PEBA

F23 WORKOUT PASUBIO

REPORT

Criticità rilevate Workout Pasubio WOPA

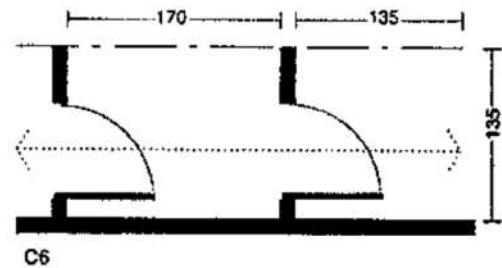
- La bussola di ingresso non è accessibile per i seguenti fattori:
 - Le ante sono ampie e pesanti di difficile manovrabilità,
 - Le due porte in successione sono posizionate troppo vicine e in ogni caso questa tipologia di soluzione costituisce una barriera all'uso in autonomia,
 - È presente un rialzo del telaio a pavimento e costituisce, unitamente alle difficoltà di apertura delle ante, una barriera all'uso in autonomia e un rischio di inciampo,
 - Non è presente una pensilina di protezione dalla pioggia necessaria per facilitare la manovrabilità in autonomia da parte di persone su sedia a ruote o lente o accompagnate,
 - Non sono presenti segnali tattili e visivi che facilitino la fruizione dell'ingresso alle persone con disabilità visive.

È chiaro che nel caso di ante ampie cm 120 la profondità minima della bussola dev'essere per legge di almeno cm 215.

Si suggerisce di **prevedere aperture automatiche delle porte** (anche porte scorrevoli automatiche possono essere uscite di sicurezza se adeguatamente predisposte), di **eliminare elementi sporgenti sulle soglie**, di **inserire facilitazioni percettive dell'ingresso, visive e tattili**.

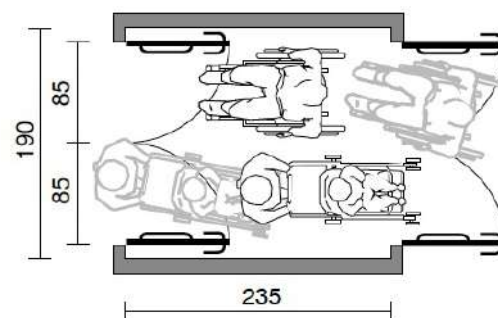
La bussola ha una profondità insufficiente per consentire l'accessibilità in autonomia di persone su sedie a ruote e l'infisso ha un corrente a terra che riduce l'uso in autonomia.

Spazio ridotto e difficoltà di ruotare con una carrozzina.

La distanza fra le porte poste in successione e con lo stesso senso di apertura dovrà essere conseguente all'ingombro di apertura dell'anta aumentato di uno spazio minimo di cm. 150 così da consentire un'agile manovra della persona in carrozzina anche quando, soprattutto in ambienti pubblici, avviene il passaggio di più persone. (v. esempio)

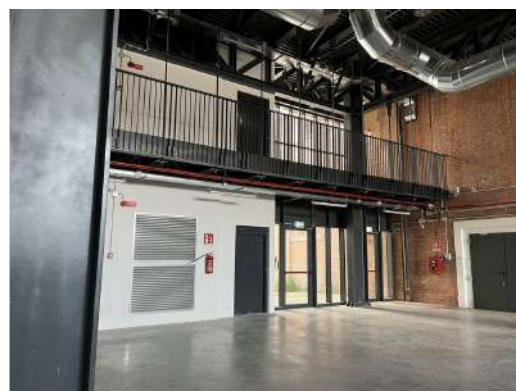
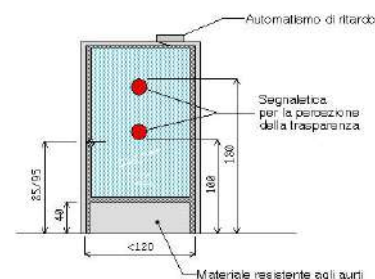
serramento esterno inadeguato

Le porte sono pesanti, a spinta, con lieve dislivello dato dal serramento che impedisce l'impiego in autonomia (sia dall'esterno che dall'interno) da parte di persone su sedia a ruote.

Inserimento di nuovo **serramento esterno** previa rimozione dell'esistente.

L'infisso dovrà avere una luce totale di cm. 150 con l'anta mobile principale di larghezza cm. 90 e seconda anta normalmente fissa di almeno cm. 60. In caso di necessità si dovranno aprire entrambe le ante.

L'altezza delle maniglie sarà compresa tra 85 e 95 cm (consigliata 90 cm). L'anta mobile principale dovrà poter essere usata esercitando una pressione non superiore a 3,5 kg.

Se l'infisso è costituito da vetri, questi saranno collocati ad una altezza di almeno 40 cm dal piano del pavimento e segnalati mediante apposito adesivo colorato posto ad un'altezza compresa tra cm 100 e 180.

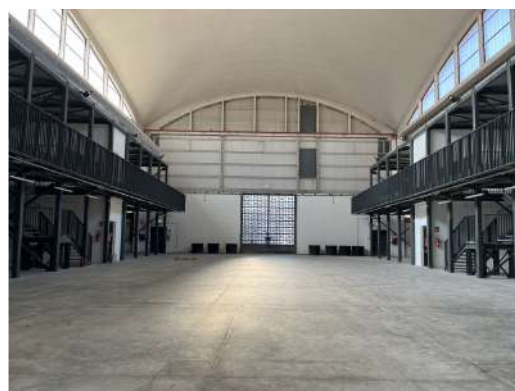
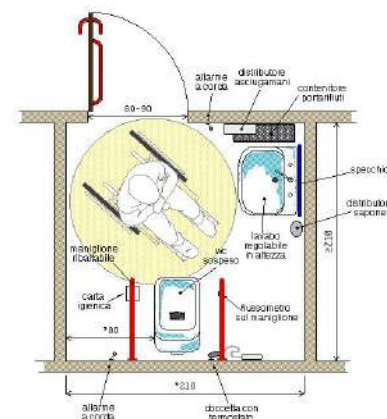
bagno accessibile: assenza

Realizzazione ex novo di un servizio igienico a norma del D.M. 236/89. Il locale igienico dovrà essere attrezzato con: tazza wc e accessori annessi, lavabo, specchio, corrimani, maniglioni, ecc. Lo spazio libero necessario all'accostamento e al trasferimento laterale dalla sedia a ruote alla tazza wc dovrà essere di minimo 100 cm misurati dall'asse del sanitario. Si dovrà garantire: da un lato lo spazio adeguato per l'avvicinamento e la rotazione di una sedia a ruote, dall'altro una distanza tale da consentire a chi usa il wc un agevole appiglio ai corrimani posti sulla parete laterale (l'asse della tazza dovrà distare 40 cm dalla parete laterale o dal corrimano o maniglione di appoggio). La distanza fra il bordo anteriore della tazza e la parete posteriore dovrà essere di 75-80 cm. Il maniglione a lato della tazza sarà posizionato ad un'altezza di cm 80 dal piano di calpestio. L'altezza del piano superiore della tazza, preferibilmente sospesa, dovrà essere di 40-45 cm dal pavimento. Il wc sarà corredato di tutti gli accessori necessari posti in modo da renderne l'uso agevole ed immediato anche rimanendo seduti sulla tazza. Il campanello di allarme, a corda, avrà il terminale posizionato ad un'altezza compresa tra cm 60 e cm 120 dal pavimento. Il pulsante di scarico sarà a fianco della tazza ad altezza di cm 60-70 dal pavimento, si azionerà con una lieve pressione ed avrà dimensioni e colorazione adeguate a consentirne un facile utilizzo. Nelle vicinanze, e comunque alla stessa altezza sarà posto il porta carta igienica. Il miscelatore termostatico completo di flessibile e doccetta a pulsante con funzione di bidet avrà erogazione dell'acqua a temperatura controllata automaticamente e la doccetta sarà fissata a muro ad un'altezza compresa tra cm 50 e cm 70 dal pavimento e comunque posizionata in modo che la persona seduta sulla tazza la possa raggiungere senza dover compiere torsioni del busto. Il lavabo, di tipo "a mensola" preferibilmente ad altezza regolabile, dovrà essere posto in opera considerando lo spazio necessario all'accostamento frontale della sedia a ruote (spazio antistante minimo di 80 cm misurati dal bordo anteriore del lavabo con piano superiore del lavabo ad un'altezza di 80 cm dal pavimento). Le tubazioni di adduzione e di scarico non dovranno creare ingombro ulteriore sotto al lavabo. La rubinetteria avrà preferibilmente comandi a leva. Il lavabo sarà corredato di distributore di asciugamani in carta e distributore di sapone fissati alla parete in prossimità del lavabo ad un'altezza compresa tra 100 e 140 cm dal pavimento. Lo specchio verrà posizionato sopra al lavabo ad un'altezza non superiore a 90 dal pavimento.

Inserire un servizio igienico accessibile (sala Nervi).

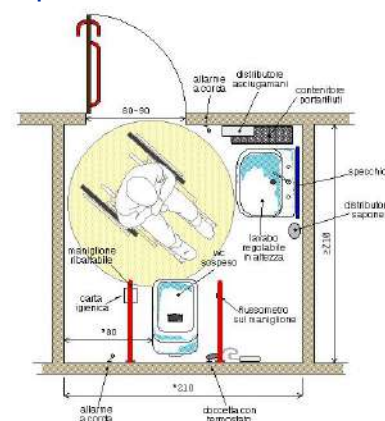
Assenza di spazi di manovra, assenza di maniglione laterale al water, assenza di cordino di sicurezza impiegabile, specchio troppo alto, assenza di contrasto di luminanza pavimenti pareti.

Servizio igienico riservato
inadeguato/inesistente

Realizzazione di un servizio igienico a norma del D.M. 236/89 previa demolizione dell'esistente.

Lo spazio libero necessario all'accostamento e al trasferimento laterale dalla sedia a ruote alla tazza wc dovrà essere di minimo 100 cm misurati dall'asse del sanitario. Si dovrà garantire: da un lato lo spazio adeguato per l'avvicinamento e la rotazione di una sedia a ruote, dall'altro una distanza tale da consentire a chi usa il wc un agevole appiglio ai corrimani posti sulla parete laterale (l'asse della tazza dovrà distare 40 cm dalla parete laterale o dal corrimano o maniglione di appoggio). La distanza fra il bordo anteriore della tazza e la parete posteriore dovrà essere di 75-80 cm. I maniglioni a lato della tazza saranno posizionati ad un'altezza di cm 80 dal piano di calpestio.

23**WORKOUT PASUBIO****010**

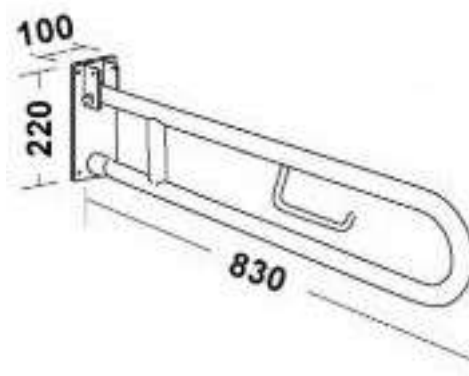
Maniglioni: assenza

Manca il maniglione ribaltabile lato libero.

Inserimento di maniglione di sostegno previa eventuale rimozione dell'esistente. Il maniglione sarà posizionato a lato della tazza wc o del bidet, a 40 cm dall'asse della tazza (nel caso non sia presente una parete laterale a tale distanza). Entrambi i maniglioni saranno posizionati ad altezza di cm 80 dal piano di calpestio ed avranno un diametro di 3-4 cm.

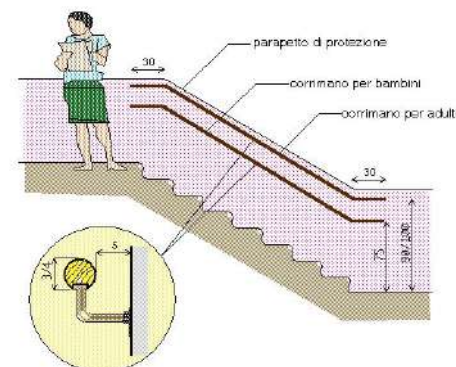
Corrimano: assenza/inadeguatezza

Inserimento di corrimano: nel caso di un uso da parte di persone adulte il corrimano dovrà avere preferibilmente sezione con diametro di mm 40, nel caso di maggior uso da parte di bambini il diametro non dovrà superare i 30 mm. I corrimani utilizzati da parte degli adulti saranno posti ad un'altezza compresa tra 90 e 100 cm, quelli utilizzati da parte dei bambini andranno posti a un'altezza compresa tra cm 60 e cm 75. In caso di utenza mista si consiglia l'utilizzo di doppio corrimano posto alle due altezze. Il corrimano dovrà essere prolungato di cm 30 oltre il primo e l'ultimo gradino. La distanza tra il corrimano e la parete dovrà essere compresa tra i 4 e i 5 cm. Affinché le mensole di fissaggio al muro non costituiscano ostacolo sarà indispensabile posizionarle sulla parte inferiore del corrimano. Il materiale dovrà assicurare una presa sicura (anti-scivolo) ed essere gradevole al tatto. Il corrimano deve essere sempre presente su entrambi i lati della scala.

23**WORKOUT PASUBIO****013**

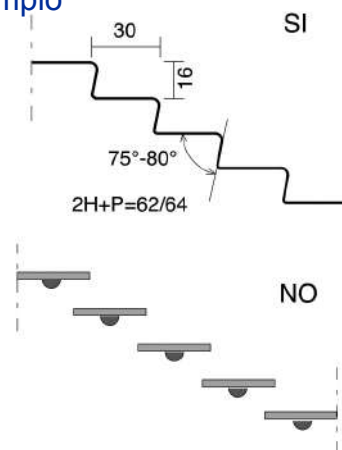
Tipologia di gradino pericolosa

Realizzare un carter di chiusura dell'alzata dei gradini esistenti. Il carter dovrà fornire un'opportuna segnalazione visiva dell'alzata. In questo modo si crea un contrasto cromatico tra alzata e pedata che facilita la percezione dei gradini da parte delle persone anziane e ipovedenti durante la salita.

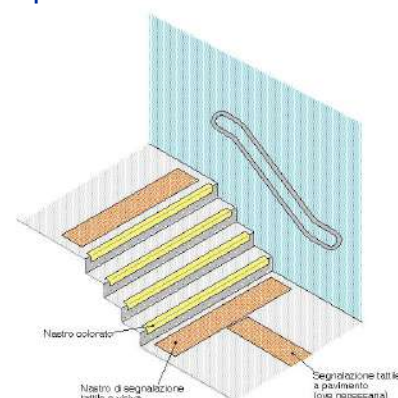
Segnaletica a pavimento: assenza

Realizzazione di fascia a pavimento di facile percezione tattile e visiva, atta a segnalare l'inizio e la fine di una rampa scala a persone non vedenti e ipovedenti.

La fascia tattilo-plantare dovrà essere collocata 20 cm. prima dell'inizio rampa e a 20 cm. dopo fine rampa. La segnaletica dovrà avere una profondità di cm. 60 ed una larghezza pari alla rampa di scale.

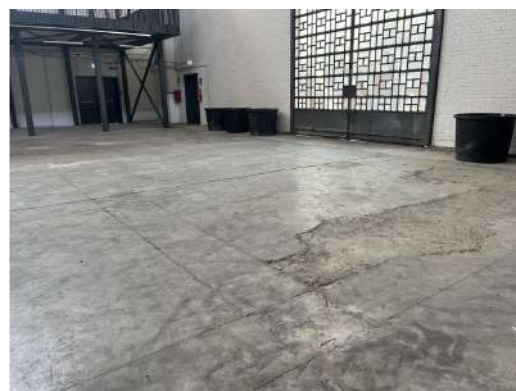
Presenza di sconnessioni, buche isolate, deformazioni della pavimentazione esistente, assenza di porzioni di essa.

Adeguamento della pavimentazione dissestata tramite demolizione e rifacimento della stessa o sostituzione di parte di essa, con finitura tale da rendere il piano di calpestio perfettamente complanare e raccordato adeguatamente alla pavimentazione esistente.

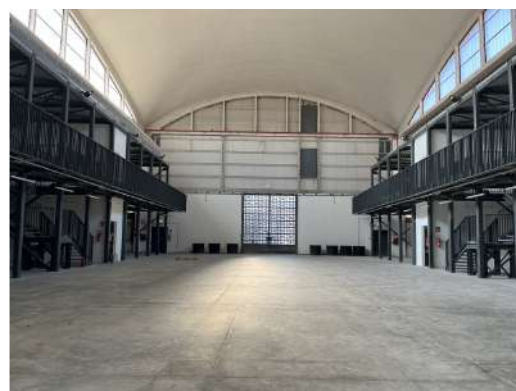
Assenza di contrasti di luminanza tra pavimenti pareti soffitti, tra elementi salienti (blocco ascensori, porte, sanitari, ausili, ecc.) e sfondo

Evidenziare gli elementi salienti mediante differenziazioni cromatiche e di luminanza in modo da facilitare l'orientamento e la comprensione degli elementi dello spazio, favorendo altresì la costruzione di mappe mentali, l'affordance e l'attrattività dei luoghi.

Prevedere un sistema per orientamento e riconoscibilità degli spazi, con marcature cromatiche e individuazione dei percorsi da parte di persone ipovedenti e cieche in spazi grandi

23**WORKOUT PASUBIO****019**

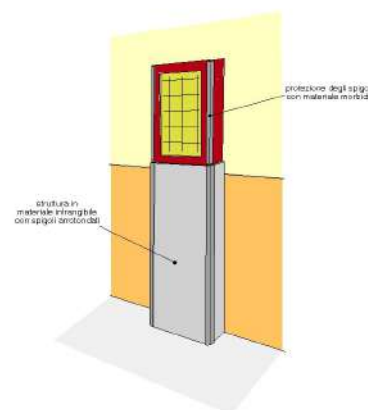
Ostacolo sporgente dal muro: da proteggere

Protezione dell'ostacolo attraverso l'inserimento di struttura appoggiata al pavimento atta a garantire sicurezza e protezione antiurto. Con totale assenza di spigoli vivi e fissaggi a parete con clip di sicurezza anch'esse smussate e arrotondate. Nel caso la struttura sia costituita da ringhiera le sbarre verticali dovranno essere collocate a distanza inferiore a 10 cm l'una dall'altra per impedire l'attraversamento della barriera di protezione.

Integrare i portali metallici con elementi di arredo, migliorarne l'aspetto con evidenziazioni cromatiche.

23**WORKOUT PASUBIO****020**

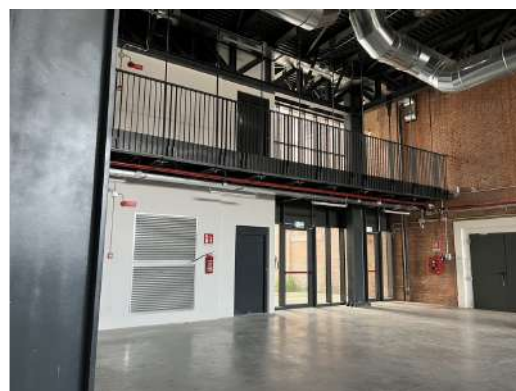
Assenza di segnalazione tattilo-plantare come linea guida all'orientamento delle persone non vedenti all'interno dell'edificio

Inserimento di segnalazione tattile costituita da fascia di larghezza 60 cm trattata a righe parallele con funzione di orientamento o intercettazione di un servizio pubblico.

Segnalare con pavimentazione tattile plantare la porta degli ascensori.

021

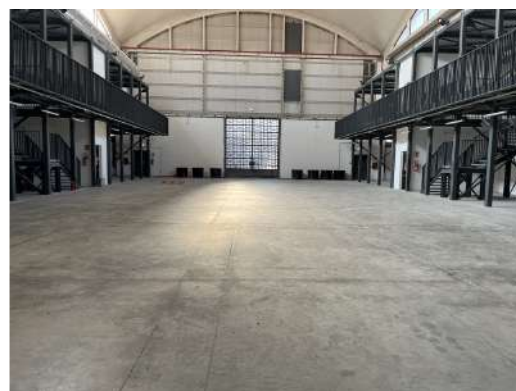
Impianto di comunicazione carente

Dotare il servizio di un sistema a induzione magnetica per facilitare la comunicazione con le persone non udenti.

23**WORKOUT PASUBIO****022**

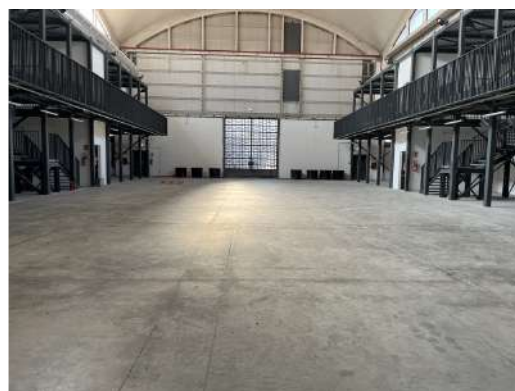
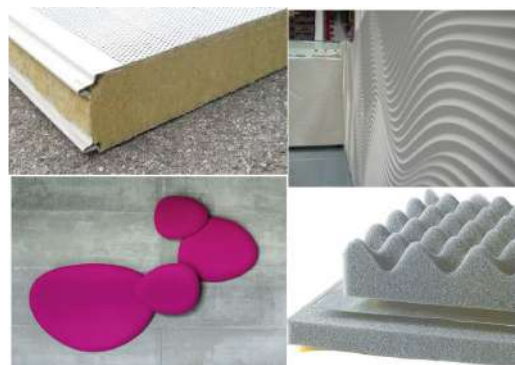
Inquinamento acustico:
inserimento di materiale idoneo

Applicazione di materiale fonoassorbente su superficie verticale e/o orizzontale muraria, con caratteristiche tali da ridurre il riverbero acustico entro i valori stabiliti dalle norme UNI e dalla normativa vigente in materia di controllo acustico in ambienti civili pubblici.

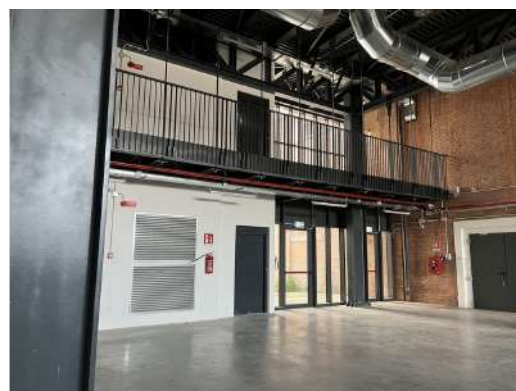
Assenza di orientamento in ambiente chiuso attraverso radiofaro
